COMUNE DI MONASTEROLO DEL CASTELLO

**Rettifica parziale in seguito a ricognizione
cartografica di dettaglio delle Aree “a rischio
idrogeologico molto elevato” in Loc. Monasterola-
Valle Spirola a Monasterolo del Castello**

-Relazione tecnica-

Aggiornamento ai sensi del parere RL_RLA00Z1_2016_1503

5_RAFFRONTO

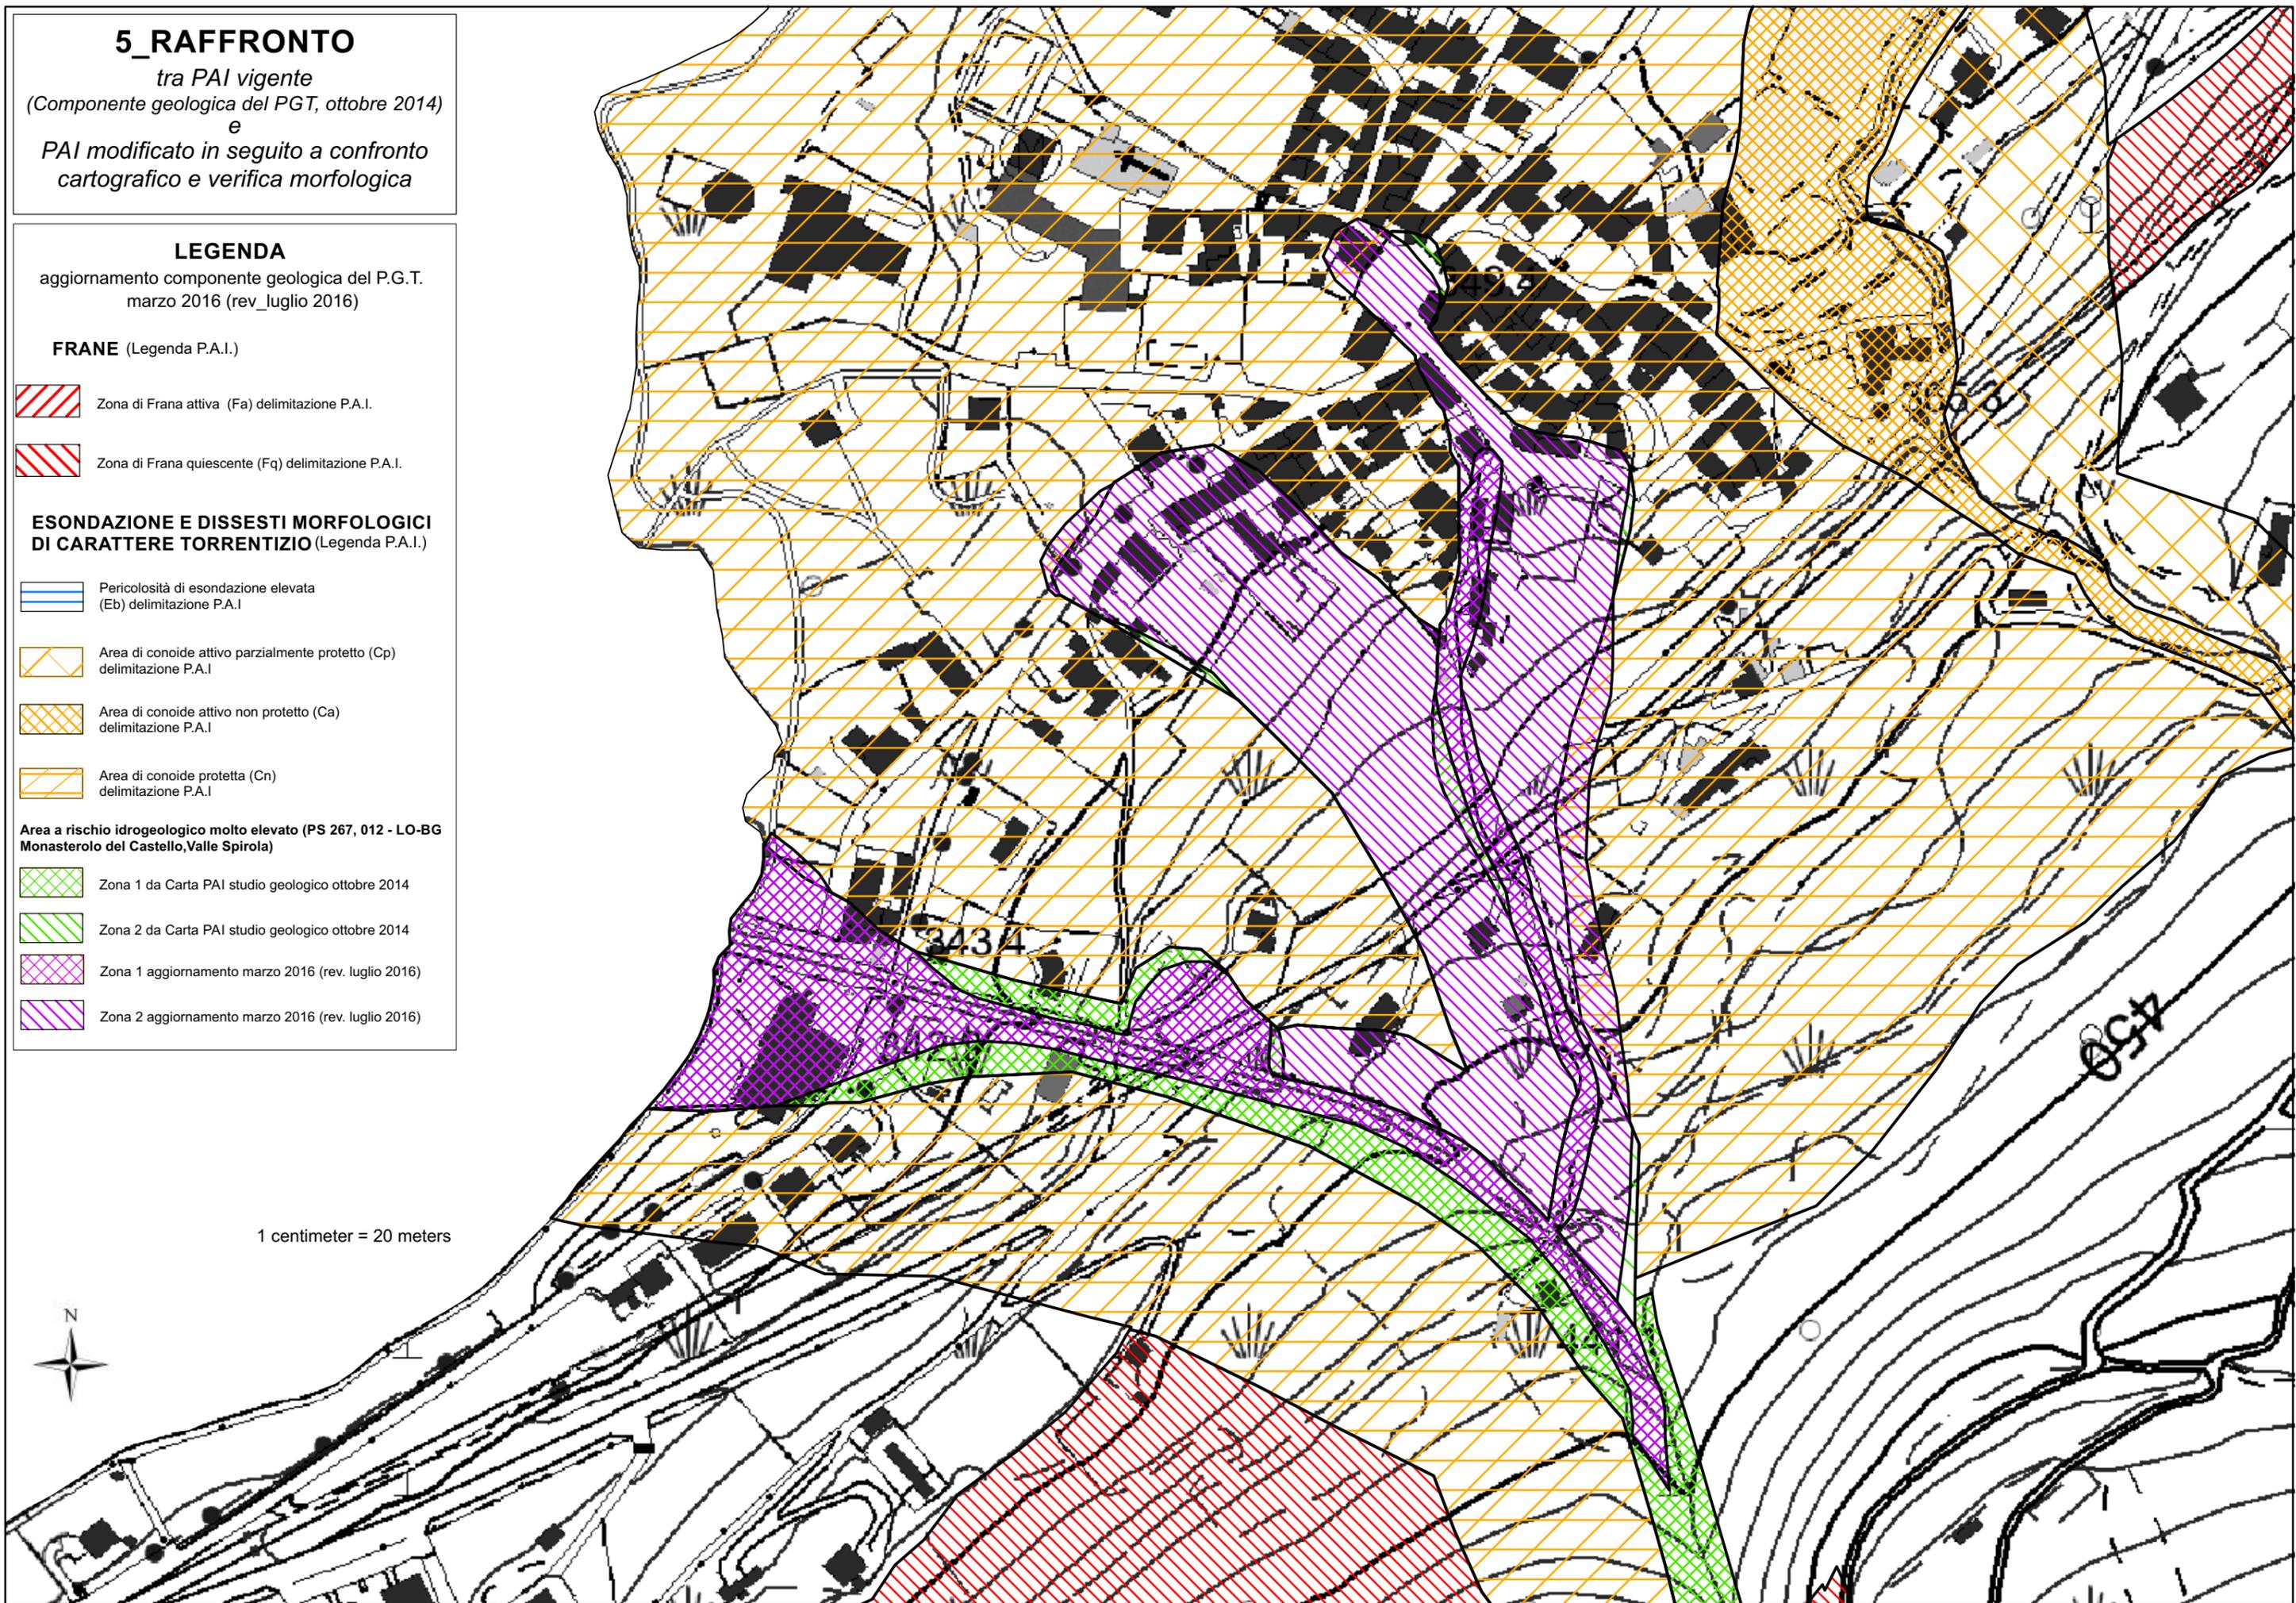
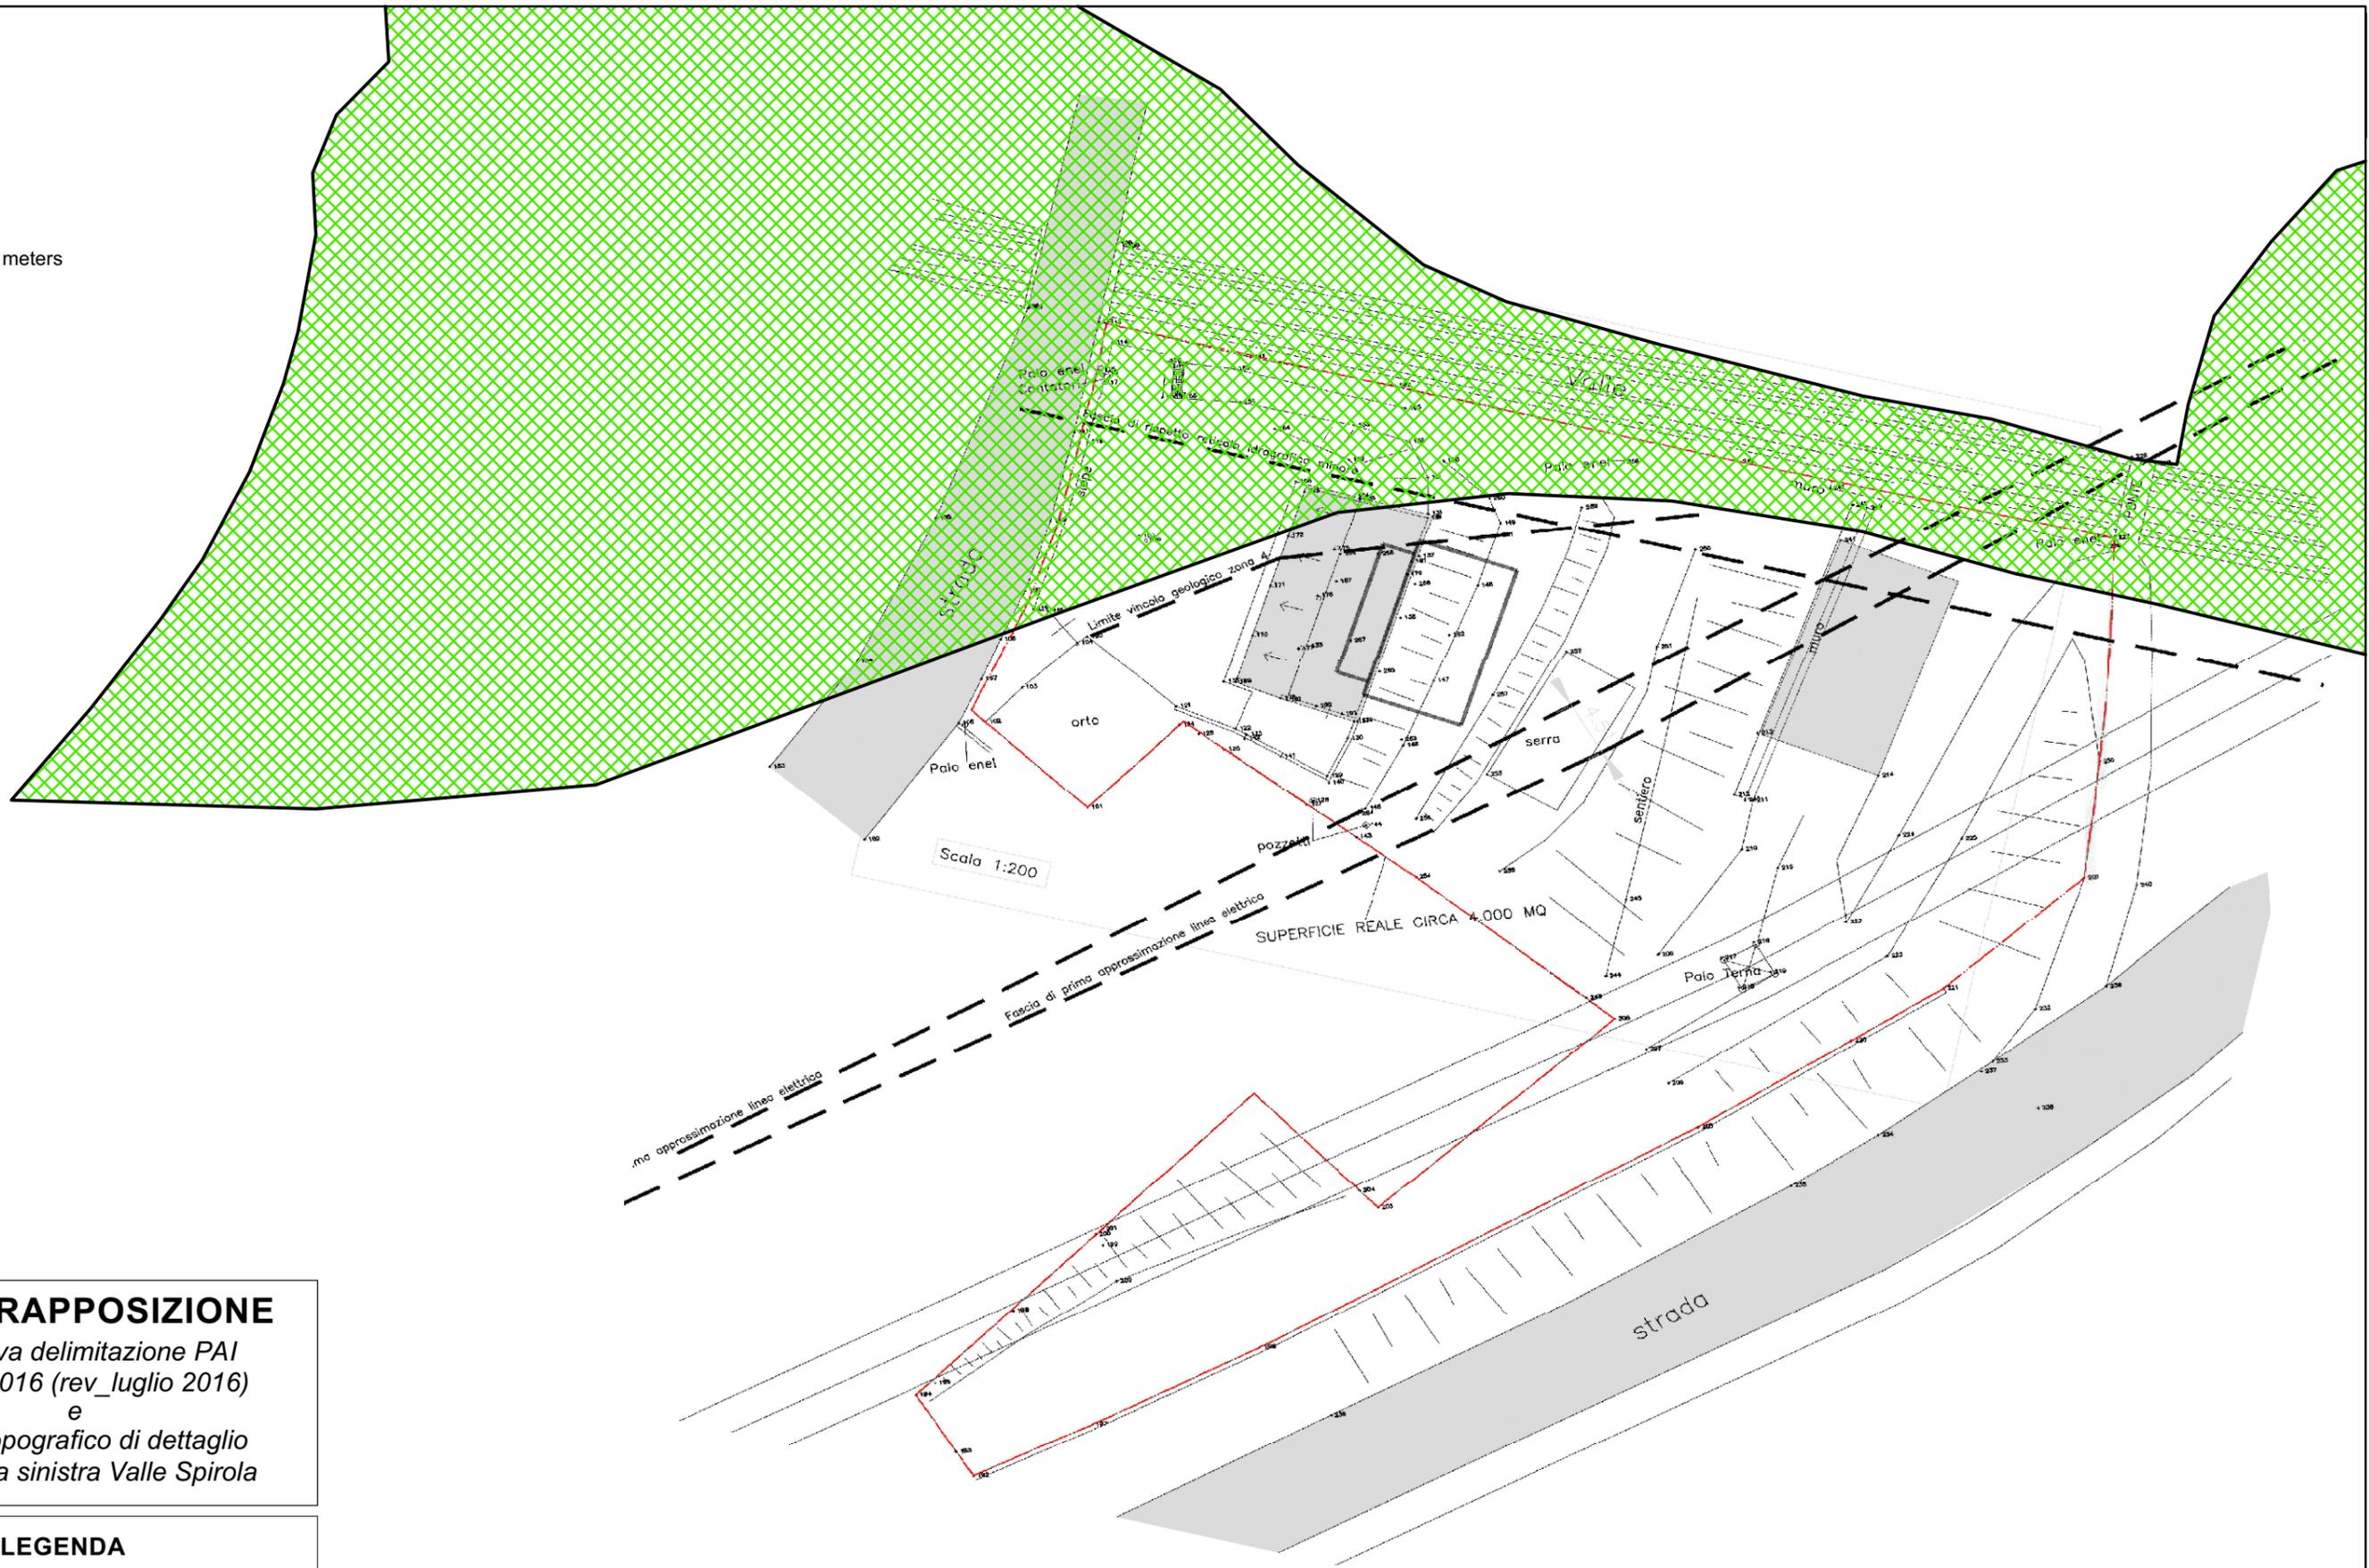
In particolare, nella tav. 5 di raffronto vengono evidenziate le principali modifiche all'azonamento PAI, utilizzando le stesse simbologie proposte dall'AdBPo, ma con colori diversi per meglio evidenziare le differenze tra le due proposte: in corrispondenza dell'asse della Valle Spirola, dove negli anni si sono concentrati i più significativi lavori di mitigazione del rischio, l'area vincolata dal PS267 si restringe

anche per meglio corrispondere alla situazione morfologica e topografica, mentre verso il paese di Monasterolo, dove si era diretto il flusso principale della colata detritica del 1948-1953, l'area è stata ampliata sul lato a monte e, soprattutto, oltre la piazza ricomprendendo un edificio.

In una rappresentazione successiva (Tavola 5_ Raffronto tra PAI vigente (Componente geologica del PGT, ottobre 2014) e PAI modificato in seguito a confronto cartografico e verifica morfologica) e Fig. 9, sono illustrate a più ampia scala le rettifiche cartografiche apportate al perimetro 267, si noti che le maggiori modifiche riguardano il tratto terminale della valle (Zona 1) lungo la sinistra idrografica, lungo cui il perimetro effettivo coincide grossomodo con l’attuale sezione d’alveo, mentre anche lungo la destra idrografica, all’incirca sulle quote 434 m per un breve tratto si è provveduto a ridurre l’estensione del perimetro su un’estensione di circa 8 metri.

- le tavole di raffronto sono state modificate nella legenda e rese più leggibili rispetto alla versione precedentemente esaminata;
- sono state inserite le ubicazioni dei punti di ripresa delle foto esplicative nella relazione;
